Réponses apportées par BRIDOR à l'Avis de la CLE du SAGE Vilaine surles compléments à l'autorisation environnementale pour le projet BRIDOR 3 à Liffré (35) - A202142

La présente note reprend point par point les éléments de l'avis pour y apporter les réponses. Elles se distinguent par une police bleue.

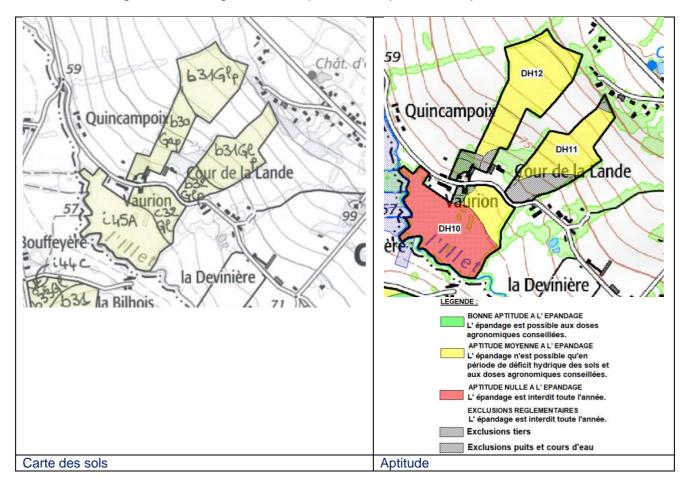
En page 29 du plan d'épandage (page 339 des annexes), le pétitionnaire a complété son dossier avec l'analyse de la cartographie des sols pour déterminer si des parcelles devaient être exclues du plan d'épandage, du fait de la présence de zones humides. Le rapport mentionne également qu'un seul sondage est réalisé par hectare et que l'examen est complété par des observations complémentaires des parcelles, le tout restitué à une cartographie au 1/10 000ème. La phase de terrain a été menée en période plutôt propice pour juger de l'hydromorphie des sols mais un seul sondage pédologique par hectare semble insuffisant sur de potentielles zones de source ou abords de cours d'eau ou sur les « zones potentiellement humides » ou zones humides identifiées dans les inventaires communaux. D'après le document, « la carte des sols du secteur est donnée en annexe 5 ». Cependant, la carte dessols ne fait figurer que la localisation des prélèvements de sol et les îlots du plan d'épandage, sans préciser la typologie des sols.

La méthode d'étude des sols préalable à l'épandage est précisément décrite dans l'annexe 8 de l'étude d'impact, au chapitre 3. Cette étude a permis d'établir la carte des sols fournie en annexe 5 de l'étude de plan d'épandage. La légende de cette carte des sols est annexée à la présente note en réponse.

La caractérisation des unités de sol comporte une évaluation de l'hydromorphie. Aux critères agropédologiques, ont été de surcroît rajoutées les exclusions réglementaires par rapport aux cours d'eau : 35 m quand la pente est inférieure à 7 % et 200 m lorsque la pente est supérieure à 7 %

Cette méthode de cartographie permet d'établir l'aptitude des sols à l'épandage en distinguant 3 classes d'aptitude.

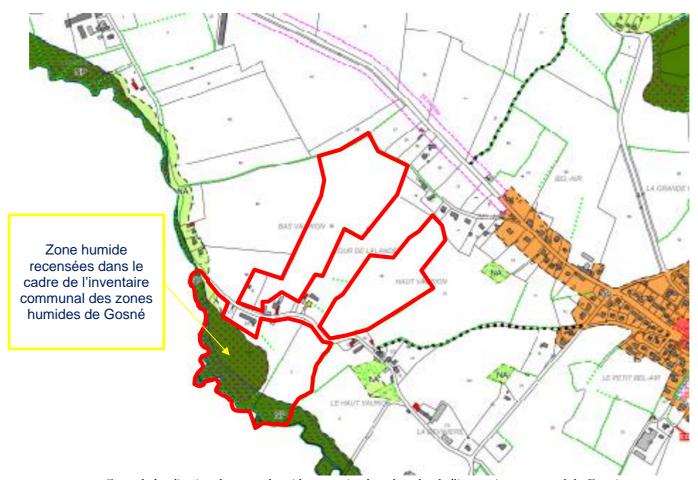
La CLE a précisé que la commune de GOSNE n'aurait pas réalisé l'inventaire des zones humides selon le protocole recommandé par le SAGE VILAINE et qu'en conséquence, elle ne peut se prononcer sur la validité du plan d'épandage présenté par BRIDOR.

Nous présentons ci-après, pour le secteur concerné, la carte des sols et l'aptitude à l'épandage retenue. Les zones en rouge et hachures grisées correspondent aux parties non épandables.

Nous rappelons que l'inventaire des zones humides de la Commune de Gosné n'a pas été validé par la CLE, mais a tout de même été réalisé sur la commune, et est intégré dans son actuel document d'urbanisme (PLU). Cette donnée, comme tout inventaire communal des zones humides, n'a pas de valeur réglementaire. Elle constitue une information pouvant être mobilisée sur le territoire.

Seuls les abords de l'Illet, avec une topographie peu marquée, présentent les caractéristiques techniques d'une zone humide. Le reste des parcelles, plus éloigné de l'Illet, présente une topographie marquée, une végétation non caractéristique de zones humides et une pédologie ne montrant pas de traces d'hydromorphie caractéristiques de zones humides.

La zone de la vallée de l'Illet est entièrement considérée comme non épandable, en lien avec sa fonctionnalité (zone alluviale) et l'hydromorphie constatée (dès la surface – hydromorphie marquée). Les parties conservées pour l'épandage sont en pente modérée (<7%) et avec pas ou peu d'hydromorphie (jamais d'hydromorphie avant 40 cm de profondeur) : ces zones ne correspondent en aucun cas à une morphologie de potentielle zone humide. Elles ont été déclassées en aptitude moyenne en raison de la pente : elles sont réservées aux épandages en période favorable : aucun apport ne sera réalisé en période d'excédent hydrique.

Le plan d'épandage prévu sur la commune de Gosné tient donc bien compte des zones humides (puisqu'elles sont écartées d'office), malgré l'absence d'inventaire communal validé par la CLE du SAGE Vilaine.

En conséquence, l'absence de recensement des zones humides selon la méthode du SAGE, sur la commune de GOSNE, n'a pas d'incidence dans la détermination des zones épandables sur le secteur concerné.
